A STELLUNGNAHMEN DER BEHÖRDEN UND TRÄGER ÖFFENTLICHER BELANGE 2
A.1 Landratsamt Waldshut - Bauplanungsrecht 2
A.2 Landratsamt Waldshut - Altlasten 2
A.3 Landratsamt Waldshut - Bodenschutz 2
A.4 Landratsamt Waldshut - Naturschutz 3
A.5 Landratsamt Waldshut Gewässerschutz – Fachbereich Abwasser 6
A.6 Landratsamt Waldshut Gewässerschutz – Fachbereich Oberirdische Gewässer/Grundwasser 6
A.7 Landratsamt Waldshut Gewässerschutz – Fachbereich Wasserrecht 7
A.8 Landratsamt Waldshut - Gewerbeaufsicht, Immissionsschutz / Abfallrecht 8
A.9 Landratsamt Waldshut - Landwirtschaft 9
A.10 Regierungspräsidium Freiburg - Ref.91 Geologie, Rohstoffe und Bergbau 9
A.11 Regierungspräsidium Freiburg - Ref. 21 Wirtschaft, Raumordnung, Bau- und Denkmal- und Gesundheitswesen 11
A.12 Regierungspräsidium Freiburg – Abt. 8 Forst 12
A.13 Regierungspräsidium Stuttgart - Ref. 47.3 Verkehr 12
A.14 Regierungspräsidium Stuttgart - Abt.8 Landesamt für Denkmalpflege 13

A STELLUNGNAHMEN DER BEHÖRDEN UND TRÄGER ÖFFENTLICHER BELANGE

Bauvorhaben: 6. Änderung des Flächennutzungsplans "Klärschlammbehandlung"
Gemarkung: Dillendorf Flst.-Nr. 828
Bauherr: Stadt Bonndorf

naturenergie netze | Technische Richtlinien – Freileitungsmerkblatt | Stand: 10/23 | B 054

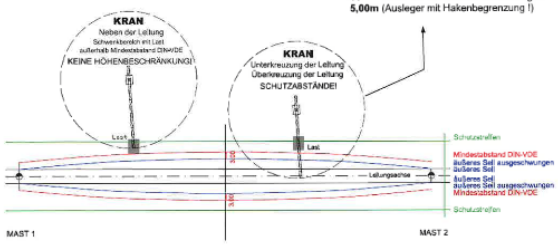
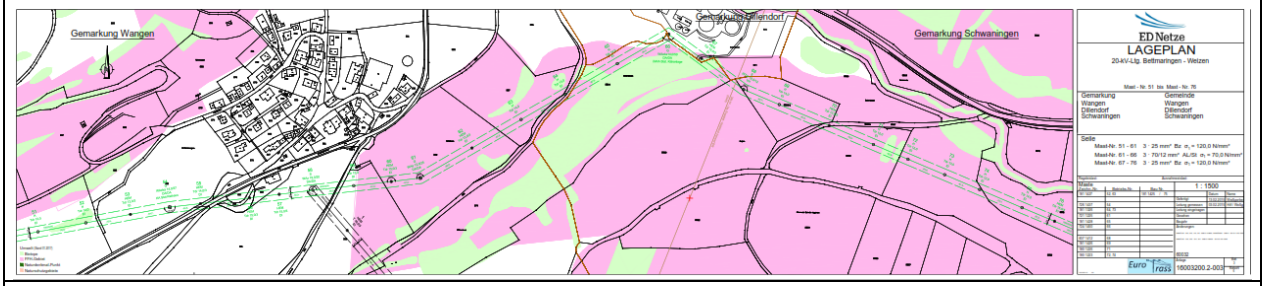
Das Bauvorhaben befindet sich in unmittelbarer Nähe des Schutzstreifens der Leitung:
20 kV Ltg. Bettmaringen - Weizen 16003200 mit Mast Nr. 66

Der Schutzstreifen ist beiderseits der Leitungsachse 15 m breit.

Unterkreuzung: Abstand unterstes Leiterseil bei +40°C ↔ höchster Punkt Kran (OK Ausleger, Spannseil, Kranspitze): **3,00m**

Überkreuzung: Abstand oberstes Leiterseil bei -20°C ↔ Unterkante Kranausleger: **5,00m** (Ausleger mit Hakenbegrenzung !)

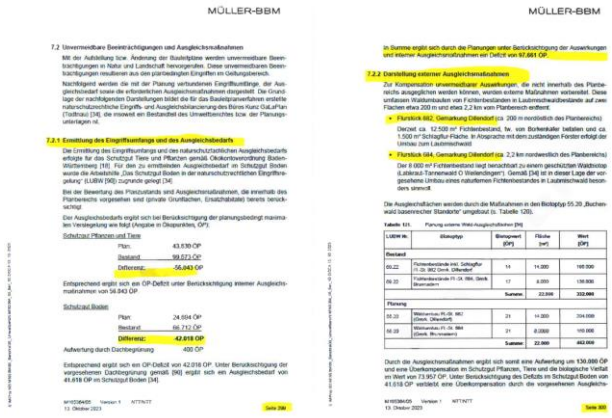
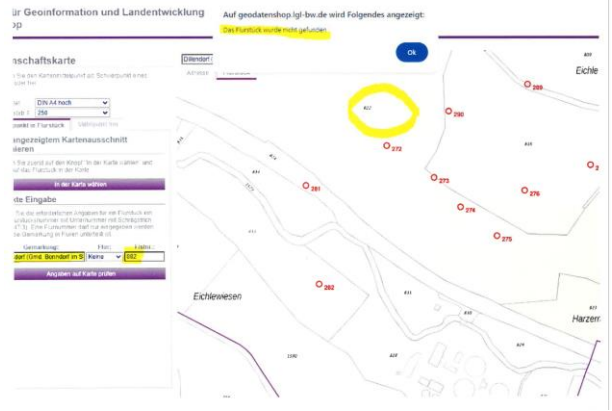
Nr.	Stellungnahmen von	Beschlussvorschlag
	Im Text wird das Flurstück 882 mehrfach erwähnt, auch mit dem Zusatz ca. 200 m nordöstlich. Dort befindet sich nach unseren Recherchen FlNr. 822 (Anlage). In unserer Stellungnahme werden wir deshalb gesondert erwähnen, dass die externen Ausgleichsflächen erst im weiteren Verfahren genau definiert werden.
